ECOVAL BTP »

CENTRE DE RECYCLAGE ET D'ELIMINATION DES DECHETS NON DANGEREUX ISSUS DES CHANTIERS DU BTP

Commune de Pourcieux (83)

**Mémoire en réponse aux observations et remarques
relevées par le Commissaire Enquêteur en phase Enquête Publique**

Les figures suivantes présentent une synthèse de l'approche théorique mise en place dans le cadre de l'étude.

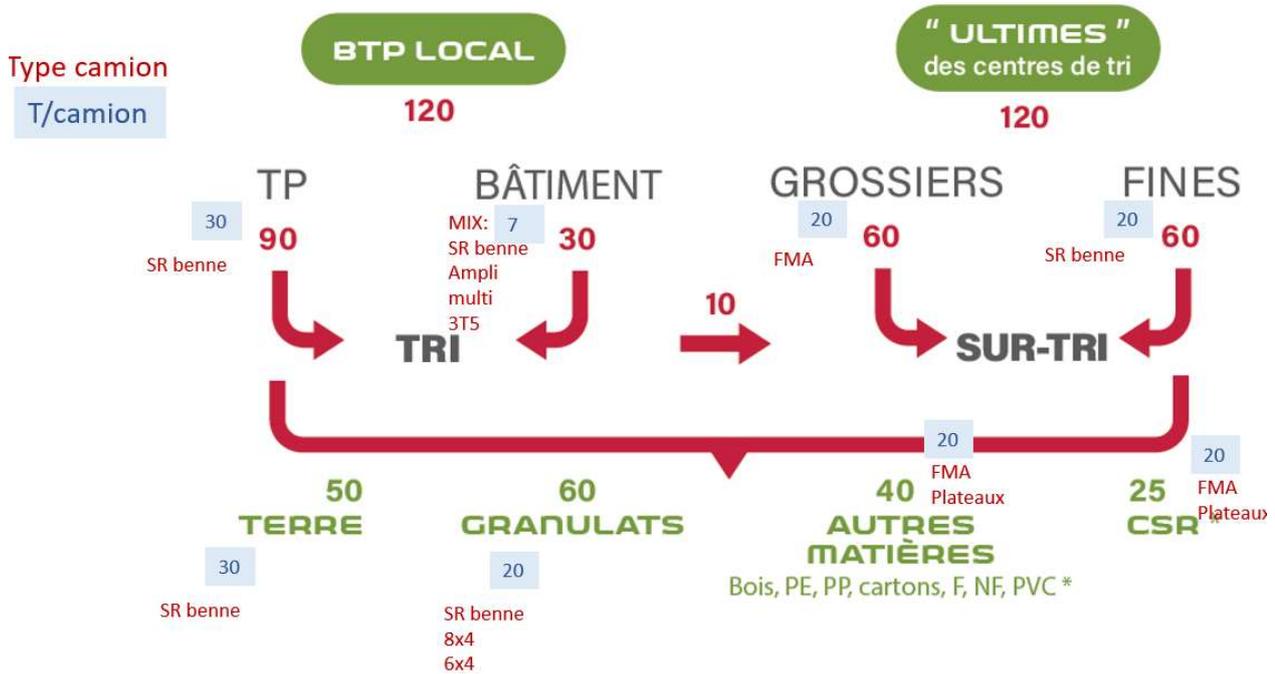
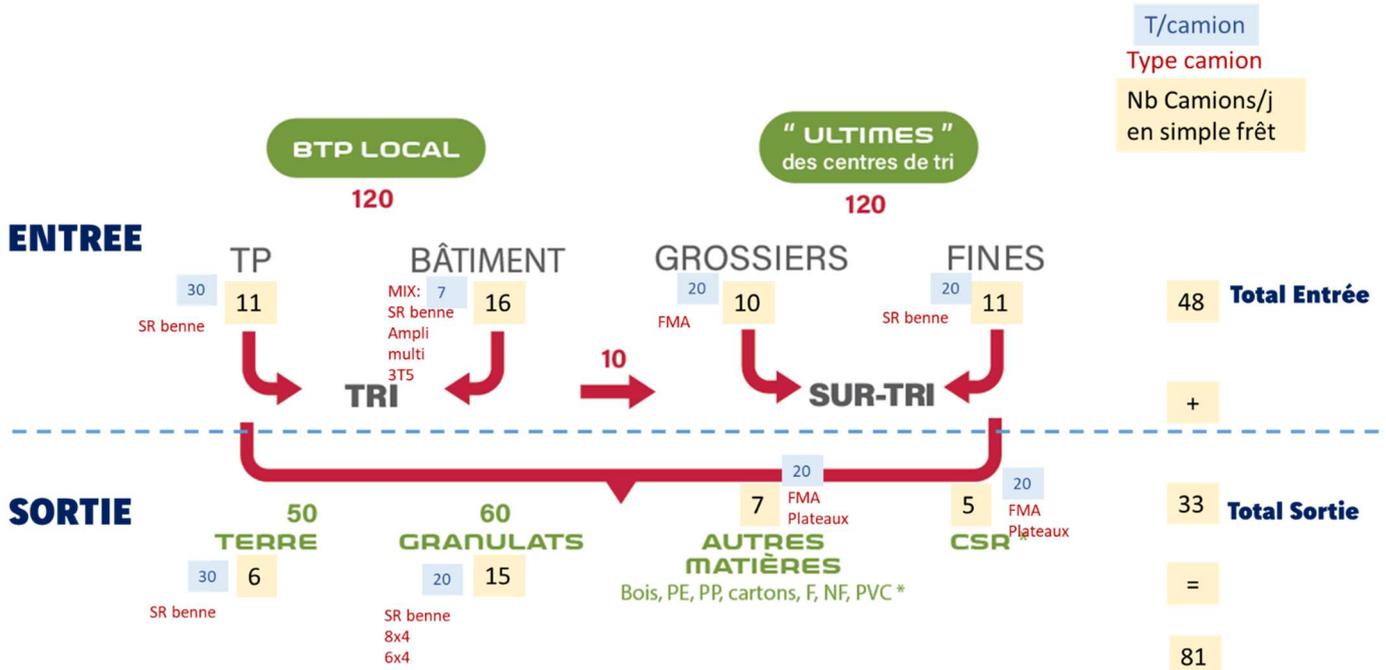
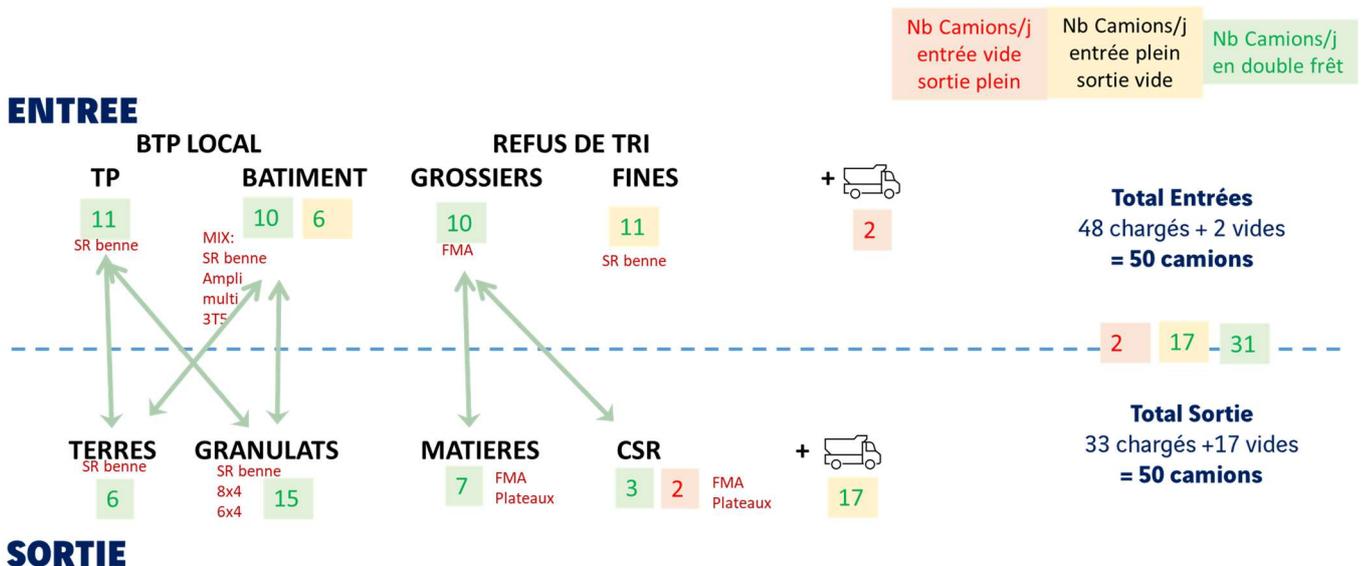
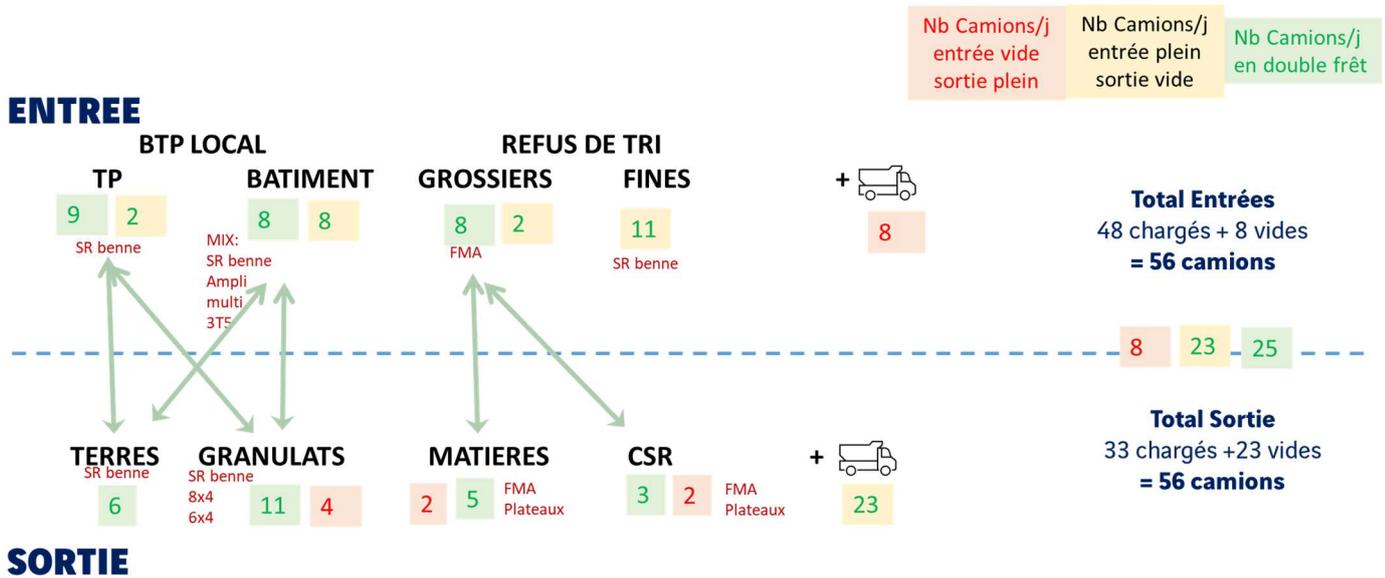
b) Justification de l'augmentation du trafic routier sur la RDN7

L'évaluation des effets du projet sur le trafic routier de la RDN7 (au droit de Pourcieux ainsi qu'à l'entrée de Saint-Maximin) a été réalisée de manière objective sur la base des données d'entrée disponibles et des prévisions d'activité.

Ainsi, en fonctionnement optimal, l'activité d'ECOVAL BTP induira un trafic routier de 56 rotations / jour, auxquels il convient de rajouter les PL liés à l'évacuation des matériaux de terrassement dont les flux, maîtrisé par MAT'ILD seront de :

En conclusion, **le trafic routier induit par le projet sera, dans la configuration la plus défavorable, de 116 rotations journalières.**

$$\begin{aligned} & \text{Nombre de rotation ECOVAL BTP} \times 2 / \text{Trafic RDN7} \\ & = 116 \text{ rotations} \times 2 / 13\,791 \text{ véh} / \text{jour} \\ & = 1,7\% \end{aligned}$$
